**Il Direttore Centrale
Vigilanza Tecnica**

Oggetto: [ID_VIP_3066] Procedura di VAS per il Piano di Gestione della
Riserva Naturale Statale Litorale Romano
Osservazioni ex art. 14 co. 3 D.Lgs. 152/2006

TAT/2P

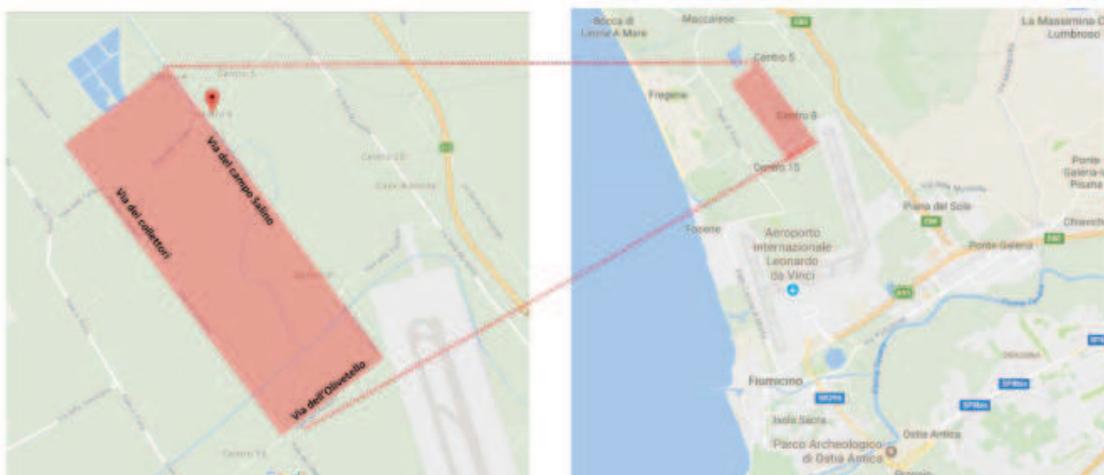
*UdG VII- Bonifica di Maccarese: **promuovere** nell'area dell'antico lago/stagno di Maccarese interventi di ripristino ambientale con valore didattico documentale, che ricrei l'ambiente delle paludi antecedenti la Bonifica, tramite **l'allagamento di una piccola porzione di terreno agricolo depresso, sovrapponibile al sito Le Cerquete-Fianello sottoposto a vincolo archeologico.** [...] **Conservazione delle zone umide a carattere residuale, loro riqualificazione ed espansione.***

Stessa cosa dicasi dei contenuti della Scheda progettuale n.8 della Relazione Generale del Piano di Gestione e relativo Regolamento.

Spiace tra l'atro riscontrare che – seppur il Commissario in occasione delle consultazioni propedeutiche all'apertura della VAS abbia più volte dichiarato la sua terzietà ed indisponibilità a considerare i contenuti del Piano di Sviluppo al 2030 dell'Aeroporto di Roma Fiumicino ai fini del suo mandato – per un mero caso la localizzazione di tale nuova area umida palustre (evidenziata nel grafico sotto riportato) coincide con l'ingombro della quarta pista di volo, prevista dal Masterplan aeroportuale e attualmente in VIA presso il MATTM.

In aggiunta a ciò, si segnala che tale iniziativa, seppur si volesse tralasciare il pregiudizio per lo sviluppo dello scalo a nord rispetto all'attuale perimetro, costituirebbe un rischio per le attuali operazioni di volo, vista la prossimità con l'esistente pista di volo 16L/34R.

Si ritiene quindi che l'iniziativa proposta e auspicata dal Commissario nell'UdG VII e nella Scheda progetto n.8 sia incompatibile con la presenza dell'aeroporto – anche nella configurazione attuale - e potrebbe comportare un grave pericolo per la navigazione aerea ai sensi dell'art. 711 del Codice della Navigazione (quindi con implicazioni di carattere penale). Infatti, a giudizio di questo Ente, il Piano di Gestione proposto non è riuscito a contemperare la tutela degli habitat con la sicurezza dei passeggeri che atterrano o decollano dallo scalo di Roma Fiumicino.

In conclusione, questo Ente, sulla base delle argomentazioni sopra riportate, chiede di **rivedere le parti del Piano di Gestione della Riserva in contrasto con la normativa e la regolamentazione di competenza di questo Ente**; si chiede inoltre di **comprendere le aree utili per lo sviluppo dello scalo di Fiumicino**, come approvato dal DPCM 21/12/2012, **tra quelle per cui si chiede l’eliminazione del vincolo** ambientale della Riserva previa procedura di nuova perimetrazione.
